PREVIERKA NA ZAISTENIE POTRIEB V OBLASTI BOZP a OPP

Odberateľ / zákazník:	Mesto Liptovský Mikuláš		
Zástupca:	Mgr. Jaromír Kudláček, Rudolf Záruba		
Prevádzky zákazníka:	Mestský úrad		
Počet zamestnancov:	cca 160		
Dodávateľ:	GAJOS, s. r. o.		
Previerku vykonal:	Martin Trnovský		
Dátum previerky:	06.03.2024	Čas (od-do)	9,00 - 11,45
Druh previerky:	Preventívna kontrola

Obr. č. 3

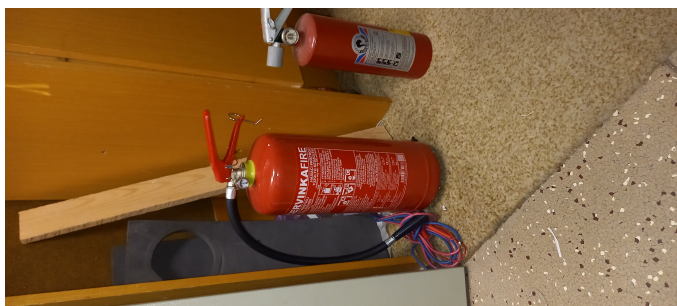
1. Je potrebné vybaviť všetky požiarne dvere samozatváračom. Požiarne dvere sa nachádzajú pri vstupe od schodišťa na 4., 3., 2., 1. poschodí, dvere zo zasadačky MSP. Tiež skontrolovať stav napeňovacej pásky na požiarnych dverách prípadne doplniť napeňovacie pásku. (obrázky 1, 2, 3, 4)
